Expertise du projet de plan de prévention des risques de submersion marine des marais de Dol (Ille-et-Vilaine)

Rapport n° 010117-01
établi par

avril 2015

Figure 4 : *extrait colorisé du modèle numérique de terrain, Le Vivier-sur-mer : une situation préoccupante bien avant l'événement de référence. On distingue sur cette carte les cheminements possibles entre la mer et la zone arrière sans rencontrer d'obstacles supérieurs à 8,50 m NGF.*

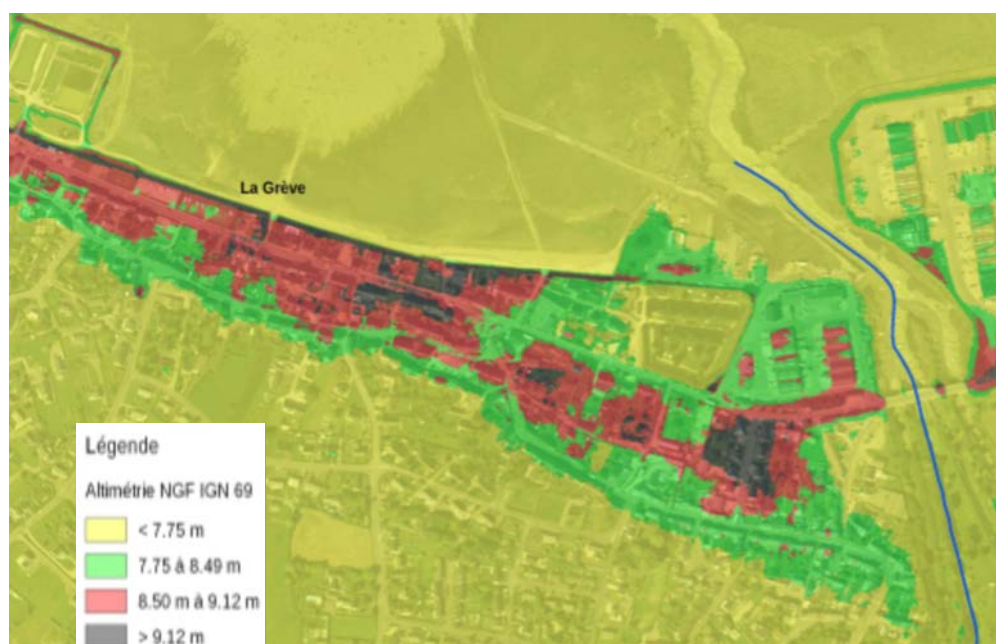
Au Vivier-sur-mer, la digue a été volontairement interrompue au droit du camping et du port départemental. Le cadastre met en évidence un arrêt de la propriété de l'ASA à l'ouest du port départemental. Un acte d'échange foncier aurait été signé entre l'ASA et la commune. Un talus existe ensuite sur 100 m. Enfin, de l'angle nord est du camping municipal au pont, il n'y a plus de digue sur 250 m, avec des cotes de terrain naturel comprises autour de 8,30 m NGF, une route entre 8,7 et 8,57 m NGF en pente vers le centre-ville, très en dessous de la cote 9,5 m proposée comme niveau de référence futur dans le dossier d'étude de danger. Nos entretiens font remonter cette altération de la digue à plus de trente ans.

La mission conclut que l'ASA n'est pas engagée sur ce tronçon manquant, qui relève aujourd'hui de la responsabilité générale de la commune. L'attention est attirée sur le fait qu'un simple remblai ne saurait constituer une réponse à cette situation d'absence de continuité. En cas de submersion, la responsabilité de la commune pourrait sans doute être recherchée.

2. Traiter les points de faiblesse urbains en urgence, la solution de continuité du Vivier-sur-mer, la réalisation d'un batardeau provisoire à Vildé ; puis définir les solutions définitives et les intégrer dans les ouvrages futurs. (mairie du Vivier, Hirel-Vildé, SPL, ASA).....22

Figure 11 : Vildé, zone à aménager

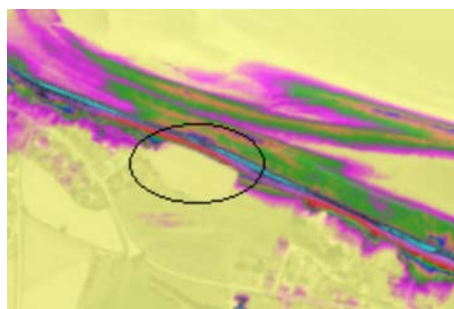
Ainsi, remblayer une partie de champ sur moins de 100 m, à côté du moulin, entre Vildé et Le Bout-de-la-Ville pour assurer à la digue une largeur continue d'au moins 30 m à 8 m NGF permettrait de sécuriser ce secteur isolé. Une opération analogue entre Bel-Air et La Quesmière serait à examiner.

Figure 12 : coupe du terrain et esquisse d'un remblai

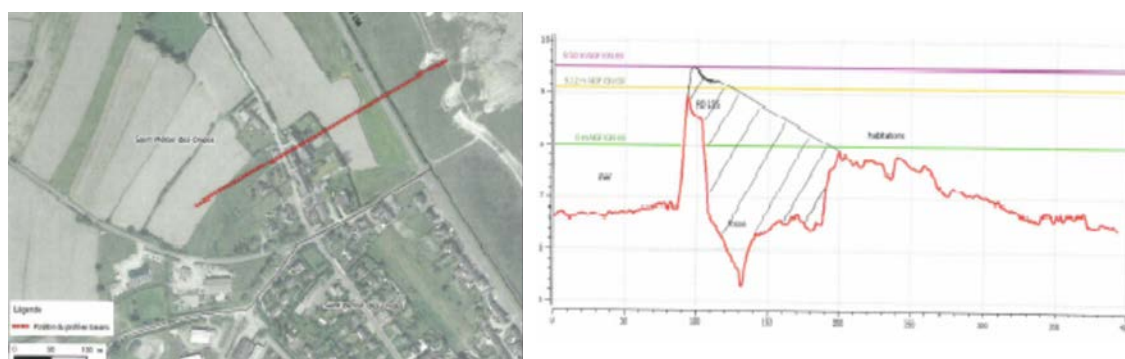
Pour Saint-Benoît, le remblaiement du terrain compris entre la route littorale, le blockhaus, l'ancien banc coquiller bâti et la rue de la baie devrait permettre de constituer un tertre. Sa présence améliorera la protection du bas bourg (une fois la digue rehaussée et l'hypothèse de ruine remplacée par celle d'une brèche, sur la digue allant jusqu'à Château Richeux). Il semblerait alors possible d'y prévoir une extension limitée de l'urbanisation, en continuité du bourg, et de permettre l'aménagement de la grande dent creuse située juste en face. Une vérification de l'organisation des écoulements est à prévoir.

Par contre, la parcelle de l'ancien projet de lotissement communal restera exposée à un réel risque et demeurera sans doute non urbanisable après travaux.

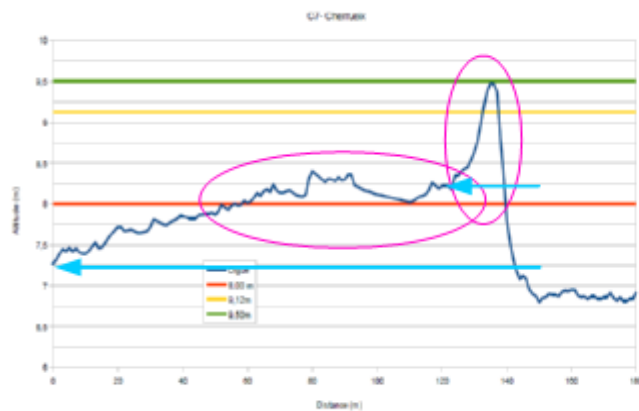
- Caractéristiques géométriques :
 - Digue étroite en crête :
 - < 20 m au dessus de 8,25 m NGF
 - Terre-plein
 - 50 m au dessus de 8,0 m NGF
 - Point bas
 - 7,25 m NGF
- Analyses :
 - Partie étroite de la digue :
 - susceptibilité au risque d'érosion interne
 - Avec terre-plein :
 - pas de susceptibilité au risque d'érosion interne

Site	Niveau d'eau en entrée	Cote à l'arrière	Lkh	Lkr	dh	Lame				Lk	High				Lk
						Ck	dh/Ck	Critère	Ck	dh/Ck	Critère	Ck	dh/Ck	Critère	Ck
C7	9.12	7.25	140	1.87	1.87	7	13.89	pas érosion	8.5	15.90	pas érosion	48.54	15	28.85	pas érosion
C7 court	9.12	8.25	10	8.87	0.87	7	6.89	érosion	8.5	7.40	érosion	4.20	15	13.85	érosion
